SERVICE INFORMATION

TI MA 143

Änderung der Münzprüfer und Zwischenadapter

Change of coin acceptors and interface

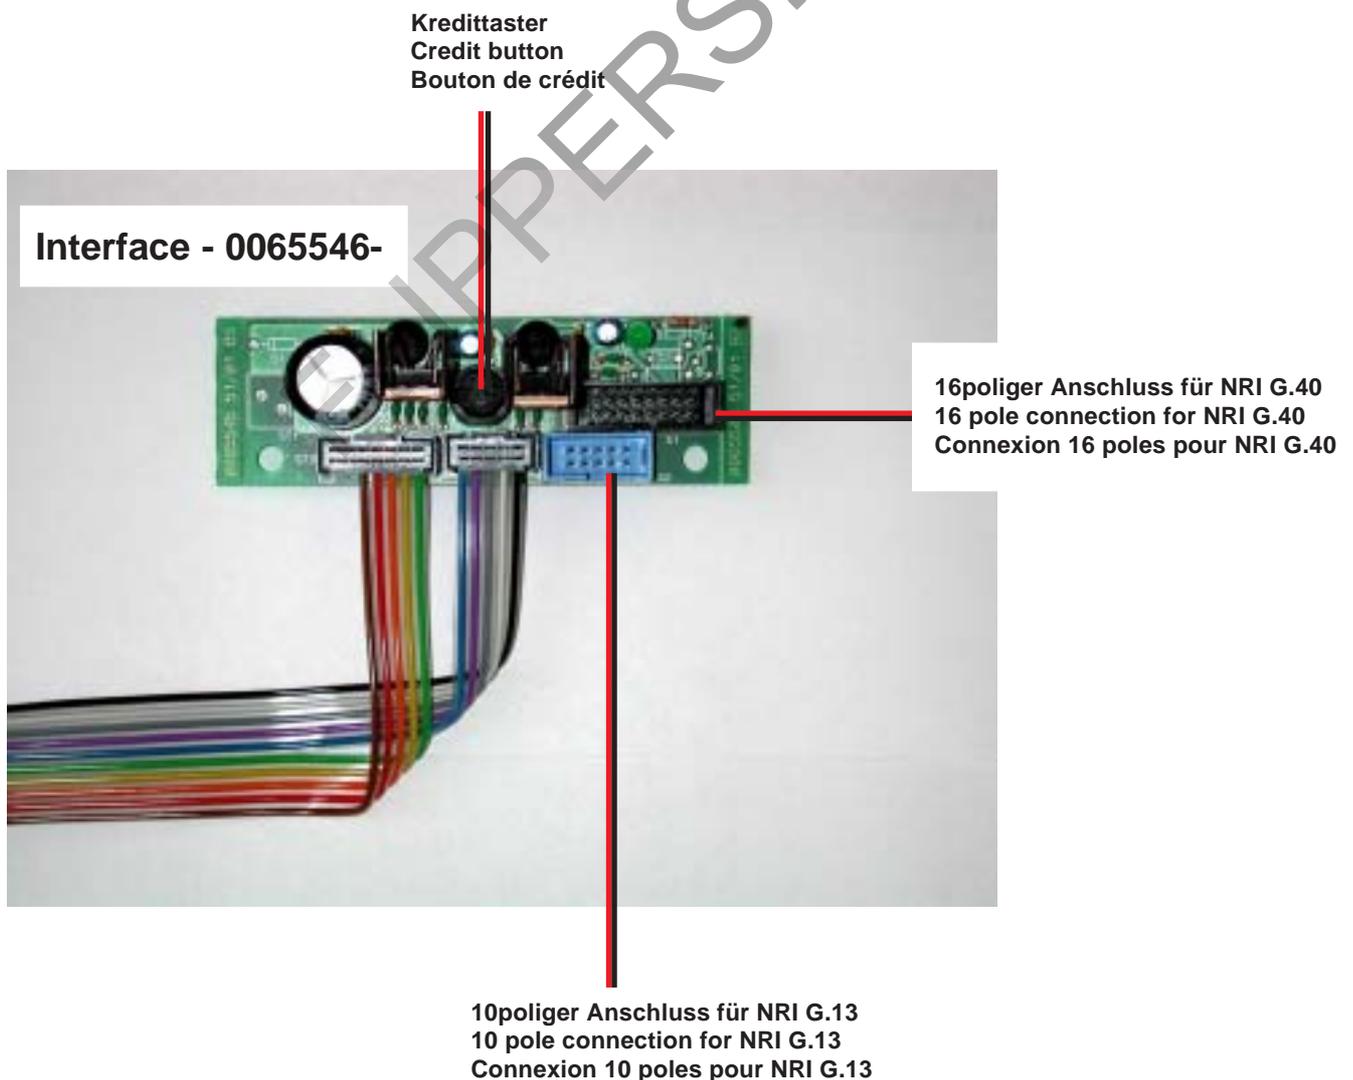
Ab sofort werden je nach Verfügbarkeit Münzprüfer der Serie NRI G.13 oder G.40 eingebaut.

With immediate effect any equipment supplied fitted with NRI coin acceptors will be either G.13 or G.40 depending on availability.

Beide Münzprüfer oder auch kompatible können am neuen Zwischenadapter (Interface) angeschlossen werden.

The new interface 0065546 is compatible with both versions.

Das Sperren einzelner Münzen erfolgt über DIP-Schalter am Münzprüfer.

Coins can now be disabled via the DIP switches on the coin acceptor.

Adapter für Münzprüfer von 3,5" auf 5"
Adaptor for coin acceptors from 3.5" to 5"
Adaptateur pour monnyeur de 3,5" à 5"

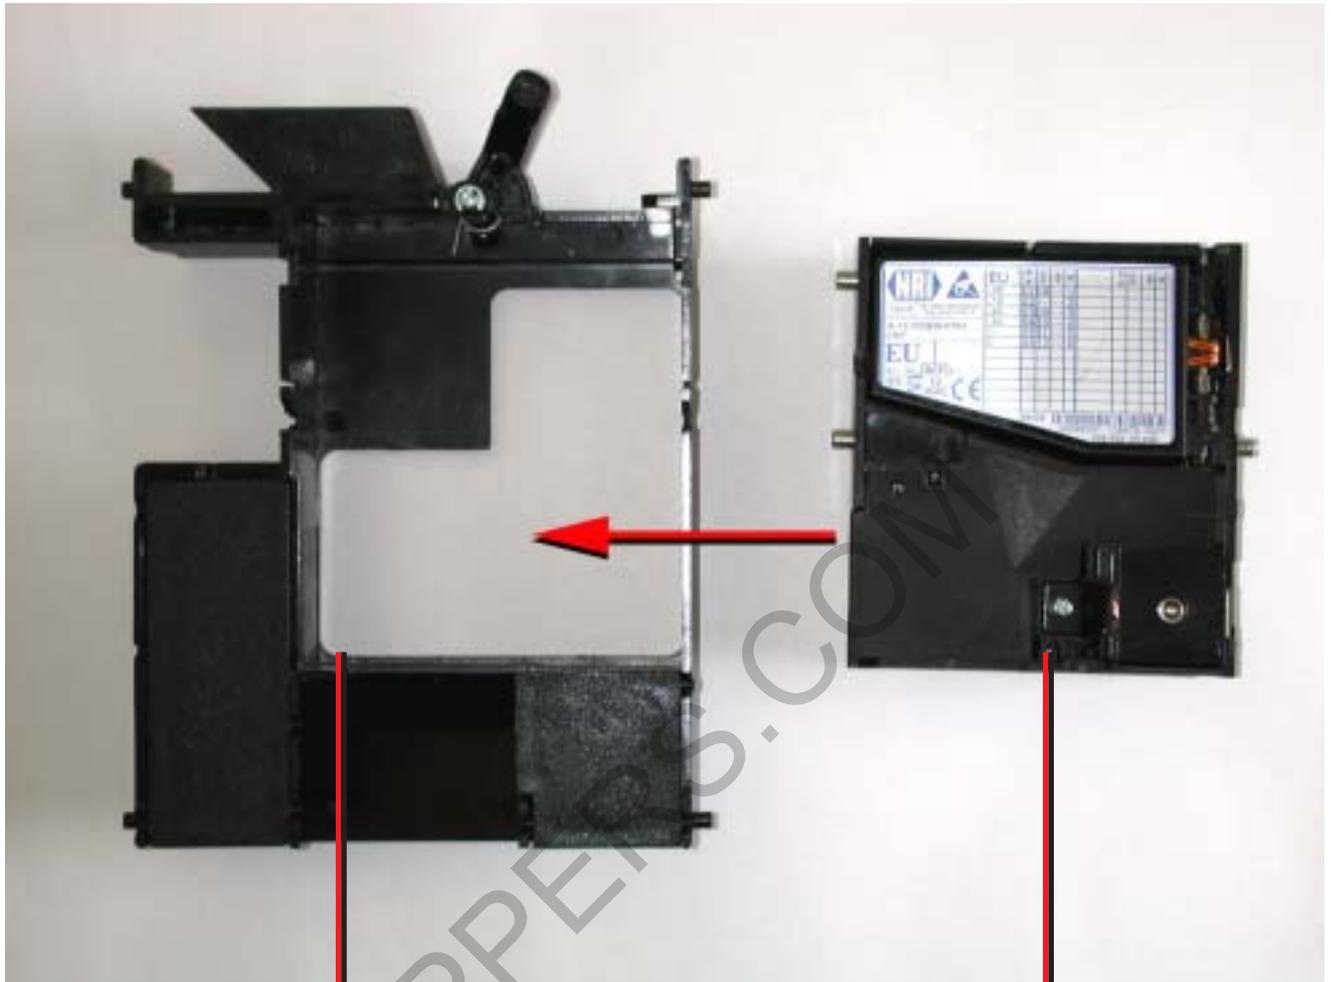
Bei Einsatz von 3,5" Münzprüfern ist der Adapter, Artikel-Nr. 0060450, eingebaut.

In case of operation with a 3.5" coin acceptor, the adaptor, part no. 0060450, is installed.

Pour fonctionner avec un monnayeur 3,5", l'adaptateur, art. no. 0060450, doit être installé.
